DELIBERAZIONE DELLA GIUNTA REGIONALE 16 OTTOBRE 2017, N. 1581

Parere in merito al “Progetto di variante 2016 al Piano stralcio di Bacino per l’assetto idrogeologico del Bacino dei fiumi Marecchia e Conca (PAI)” adottato dal Comitato Istituzionale dell’Autorità interregionale di Bacino Marecchia e Conca con deliberazione n. 1 del 27/4/2016

Figura 1 - Stralcio della Cartografia del dissesto della Regione Emilia-Romagna, in scala 1:5.000, relativa all'area oggetto dell'osservazione n. 37. In rosso depositi di frana attiva; in verde depositi di frana quiescente; in rigato obliquo grigio deposito antropico.

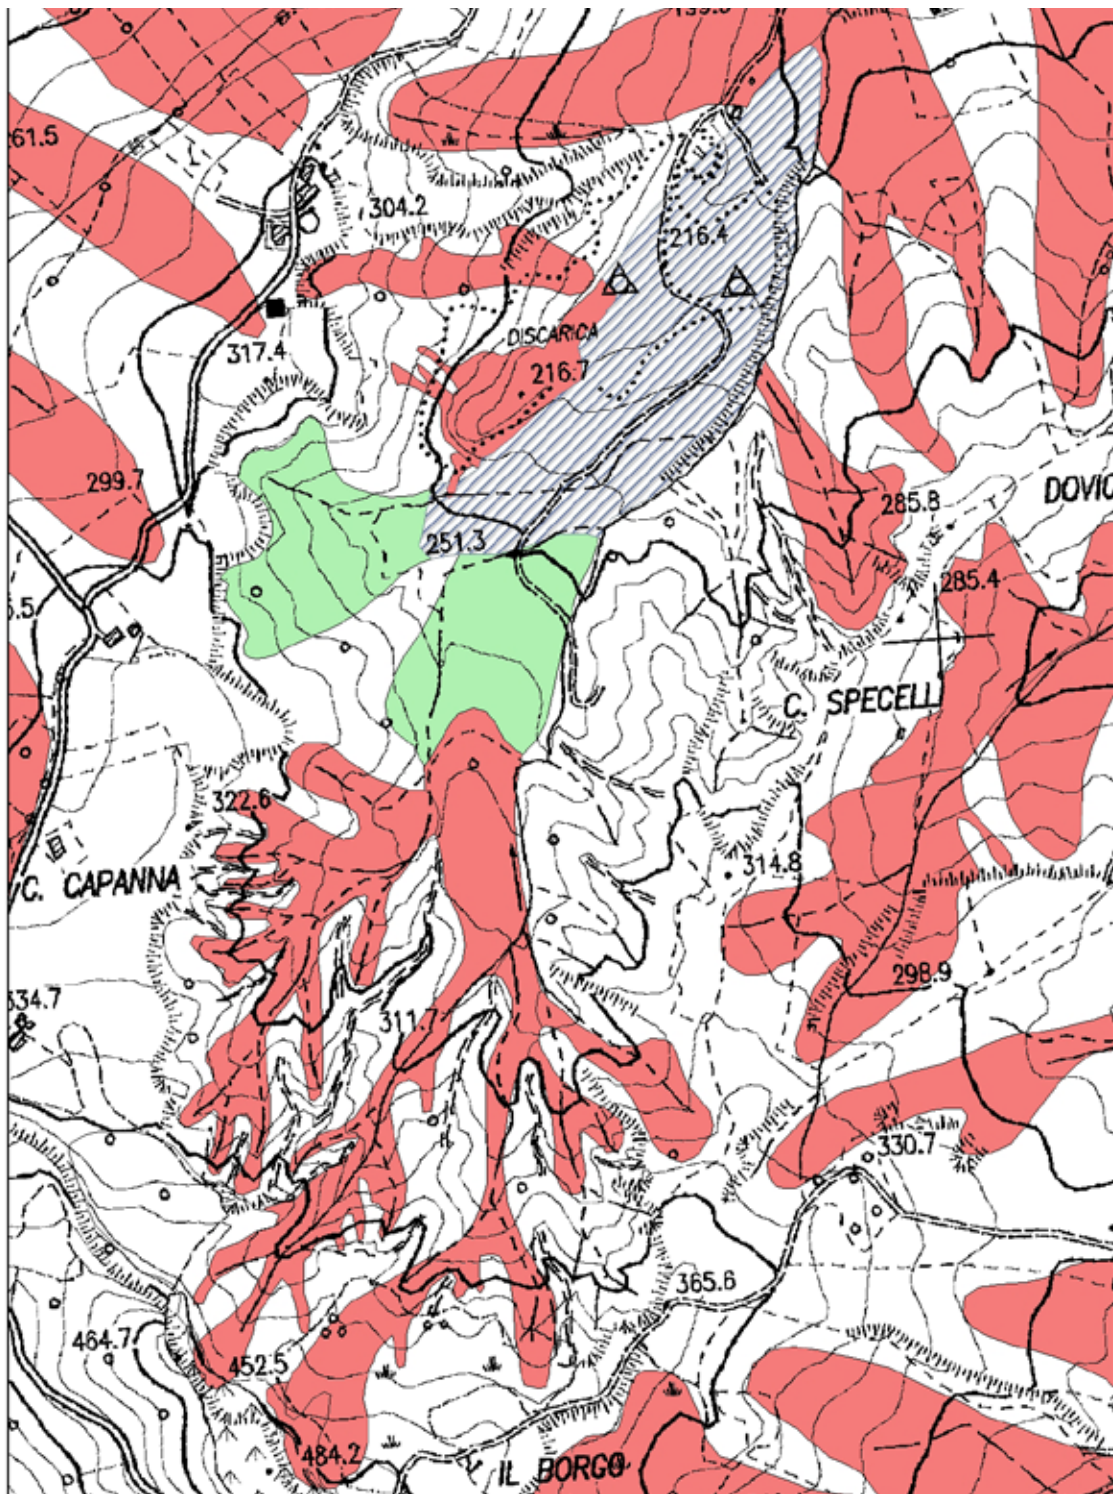
Per quanto sopra esposto non si ravvisano gli estremi per modificare l’area del calanco e peraltro al di sotto del tematismo del calanco vi è un sistema di frane attive e quiescenti su cui opererebbero comunque gli art. 14 e 16 delle Norme del P.A.I..

In conseguenza di quanto esposto, la Regione provvederà ad aggiornare la Cartografia del dissesto regionale modificando i limiti di alcuni depositi di frana e antropici e lo stato di attività di alcune frane, come rappresentato in Figura 1. Si chiede pertanto all’autorità di bacino di modificare conseguentemente le Tavole 1.2 e 4.2.

Osservazione non accolta
